FICHE NAVETTE « AVIS MAIRE »

Dossier n°: PA 014 431 26 00002

PROJET : Aménagement du parc écologique du Breuil

Objet : PA 014 431 26 00002

Carte SIGAL

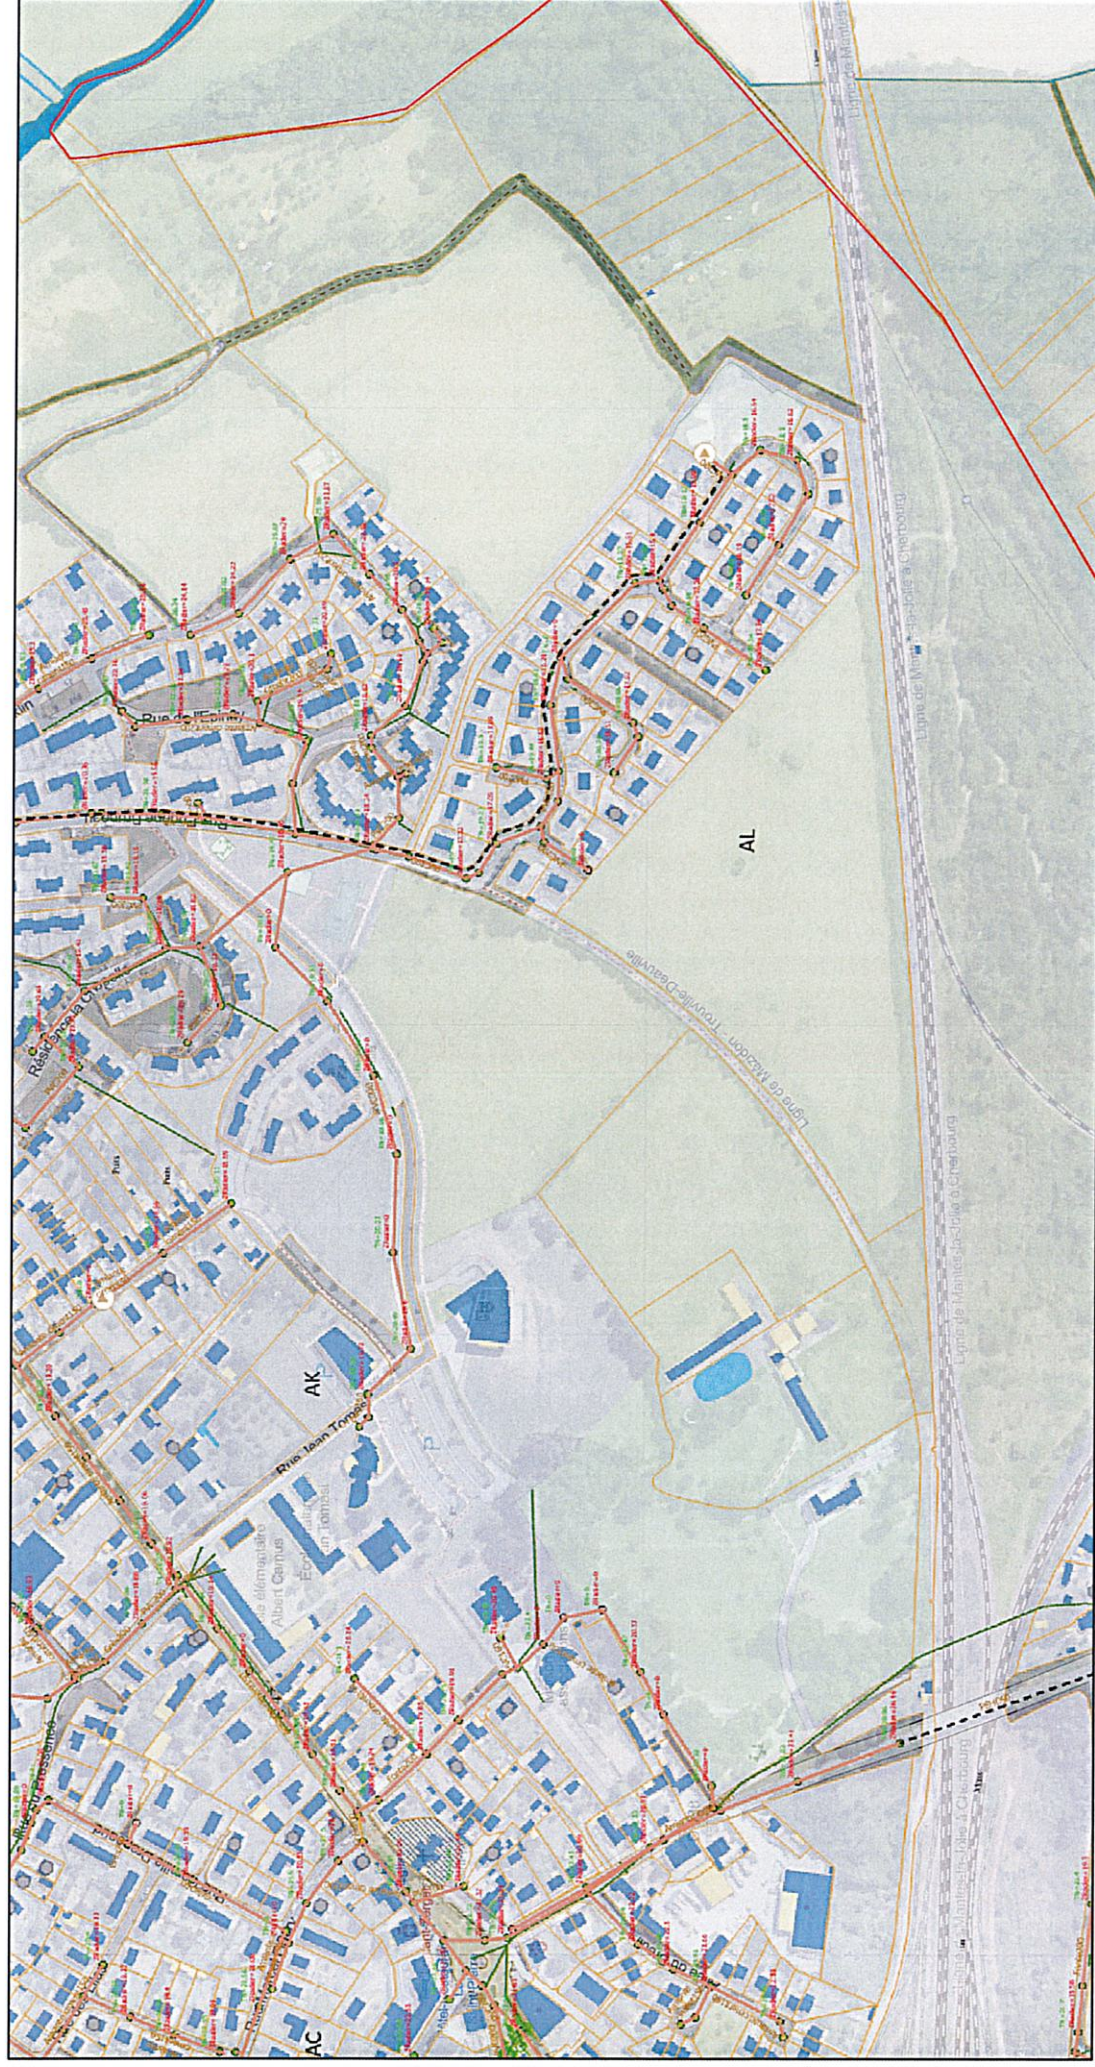
Des canalisations du réseau d'assainissement collectif sont présentes sur les parcelles AK 0155 AK0004, AK0138 (voir plan joint). La construction projetée devra observer un recul de 3 mètres par rapport au réseau existant et il faudra maintenir une couverture d'au moins 80cm au-dessus de la génératrice supérieure de la conduite. La cote altimétrique du terrain naturel ne devra pas être modifiée sans validation de notre service.

Des canalisations du réseau d'eau pluviales sont présentes sur les parcelles AK 0155, AK0004 (voir plan joint). La construction projetée devra observer un recul de 3 mètres par rapport au réseau existant et il faudra maintenir une couverture d'au moins 80cm au-dessus de la génératrice supérieure de la conduite. La cote altimétrique du terrain naturel ne devra pas être modifiée sans validation de notre service.

Une servitude de passage de canalisation de 3 mètres de part et d'autre de la conduite devra être instituée avec Eaux Sud Pays d'Auge pour assurer un libre accès au personnel et aux engins d'exploitation et assurer son entretien ou sa réparation.

Une servitude de passage de canalisation de 3 mètres de part et d'autre de la conduite devra être instituée avec Eaux Sud Pays d'Auge pour assurer un libre accès au personnel et aux engins d'exploitation et assurer son entretien ou sa réparation.
